# ④内閣府の設定したライズタイムに関する検討

### 6-6 海溝軸付近のすべりの不均質性の影響

### ○第981回審査会合（2021年6月4日）コメント

## ○第981回審査会合におけるコメント

日本海溝と南海トラフの海溝軸から陸域までの距離

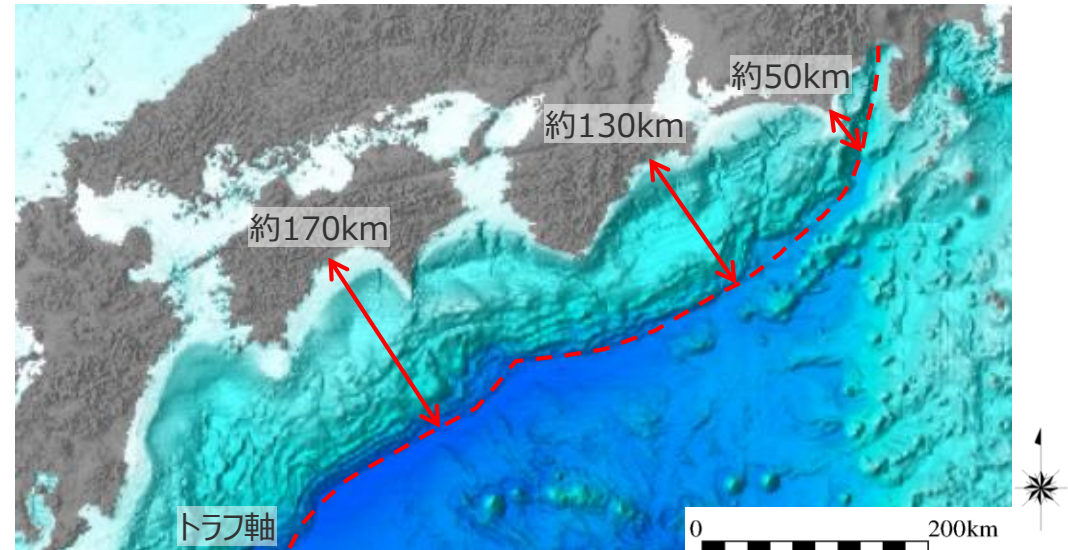
- 東北沖地震では、海溝軸付近で顕著なすべりの不均質が確認されている。海溝軸付近のすべりの不均質性の影響は、海溝軸から遠ければ津波伝播の過程で平均化されるが、海溝軸からの距離が近ければ平均化されずに到達するので、小さなすべりの不均質であっても影響が出やすい。国内外の巨大地震の津波事例が限られているなか、トラフ軸から近い浜岡においては、敷地の津波評価に影響の大きいすべり量、ライズタイムについて、更なる不確かさを考慮して裕度を持って設定する必要がある。

- 日本海溝と南海トラフの海溝軸から陸域までの距離は、おおよそ以下のとおり。
- 海溝軸から陸域までの距離は、日本海溝では約200kmであるのに対して、南海トラフでは約170km～50kmとなっており、敷地前面では約50km。

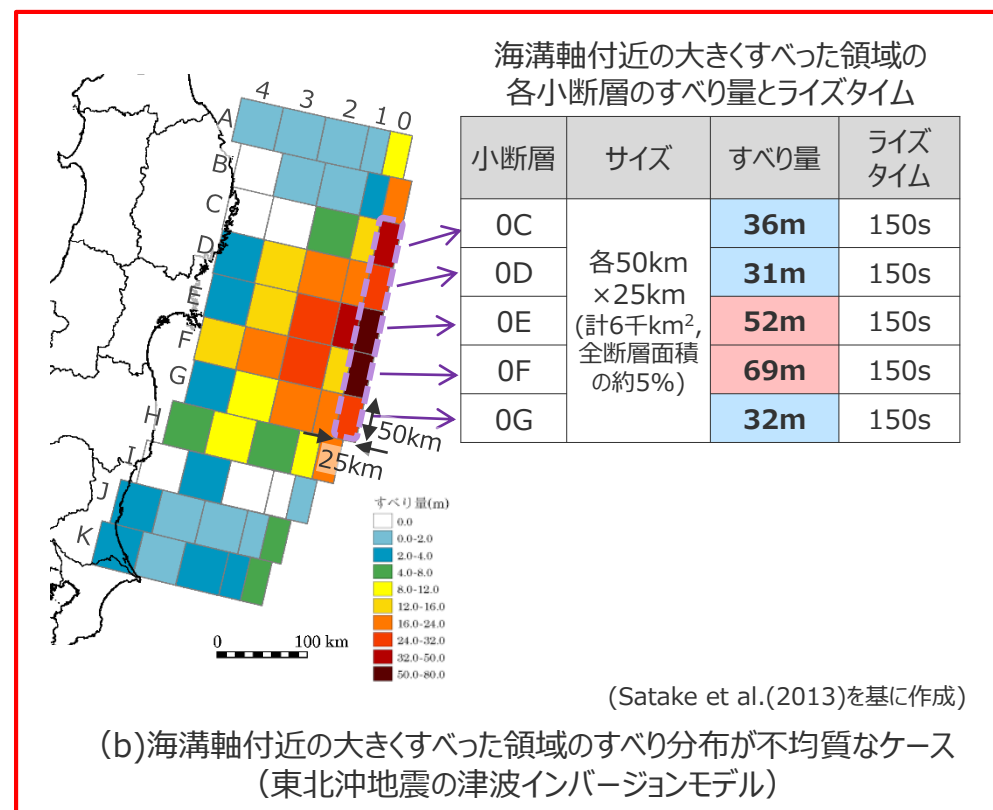
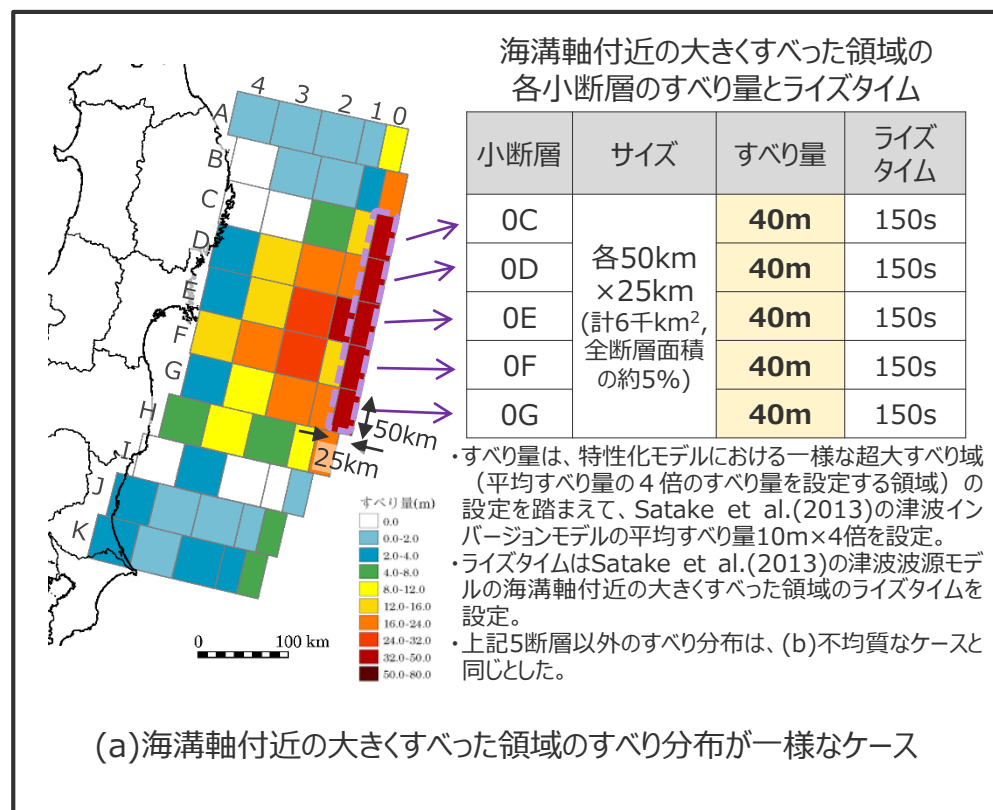
- 東北沖地震では、海溝軸付近で顕著なすべりの不均質が確認されている。海溝軸付近のすべりの不均質性の影響は、海溝軸から遠ければ津波伝播の過程で平均化されるが、海溝軸からの距離が近ければ平均化されずに到達するので、小さなすべりの不均質であっても影響が出やすい。  
国内外の巨大地震の津波事例に限られているなか、トラフ軸から近い浜岡においては、敷地の津波評価に影響の大きいすべり量、ライズタイムについて、更なる不確かさを考慮して裕度を持って設定する必要がある。

- 海溝軸付近のすべりの不均質性の影響に関する検討の結果、海溝軸から陸域側では、海溝軸から沖合側で見られるような海溝軸からの距離の影響は見られず、海溝軸から陸域までの距離が近いことによって特別な考慮をする必要はないことを確認した。  
また、当社のプレート間地震の津波評価は、不確かさの考慮として、国内外のMw9クラスの巨大地震・津波の発生事例に基づき「(A)各種パラメータの網羅的検討による方法」による検討を行っており、内閣府(2020)および南海トラフにおける津波堆積物調査の拡充を踏まえると、2020年までに確認されている痕跡高を再現する津波が最大クラスの津波として想定されるところ、この痕跡高を2～3倍程度上回る保守的なものとなっている。  
これらのことから、当社のプレート間地震の津波評価は、国内外のMw9クラスの巨大地震・津波の発生事例や津波波源のすべりの不均質性の影響を踏まえても、不確かさの考慮として十分保守的なものと考えられるが、第981回審査会合におけるコメントおよび国内外のMw9クラスの巨大地震・津波の発生事例に限られていることを踏まえ、敷地の津波評価に影響の大きい**すべり量とライズタイムの組合せ**を国内外のMw9クラスの巨大地震・津波の発生事例に対してより慎重に裕度を持って設定することとした。
- 具体的には、**「(B)代表パラメータの検討による方法」**により検討された内閣府の最大クラスモデルの津波評価において他のパラメータの影響を代表するよう非常に大きく設定されている**すべり量(37m)とライズタイム(60s)の組合せ**を、**「(A)各種パラメータの網羅的検討による方法」**により検討している当社のプレート間地震の津波評価の中で考慮することとした。
